改善箇所説明図

LS98-00096A

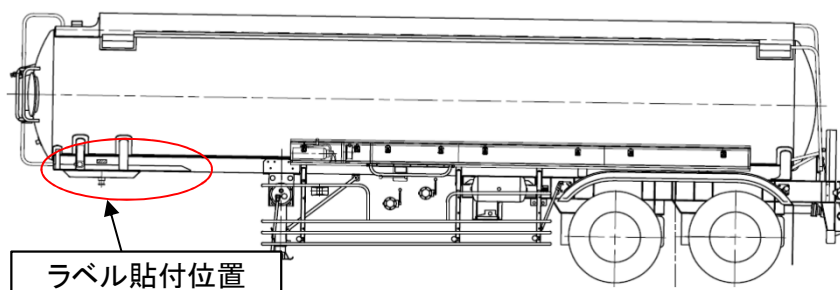
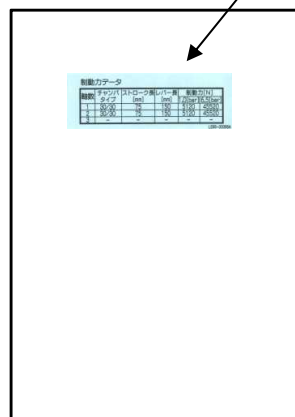
ラベル訂正前

制動力データ					
軸数	チャンバ タイプ	ストローク長 [mm]	レバー長 [mm]	制動力[daN]	
				1.0[bar]	6.5[bar]
1	30/30	75	150	7120	47530
2	30/30	75	150	7120	47530
3	-	-	-	-	-

基準不適合発生箇所

タンクセミトレーラにおいて、車体および取扱説明書に貼付した制動システムに関するデータラベルの制動力欄に誤った数値等が記載されているため、保安基準第12条 細目告示第15条(協定規則第13号第11号改訂版)に適合しない。

ラベル訂正後

制動力データ					
軸数	チャンバ タイプ	ストローク長 [mm]	レバー長 [mm]	制動力[N]	
				1.0[bar]	6.5[bar]
1	30/30	75	150	5120	45520
2	30/30	75	150	5120	45520
3	-	-	-	-	-

改善の内容

全車両、車体に貼付したラベルを正しいものに貼り替えるとともに、取扱説明書を交換する。
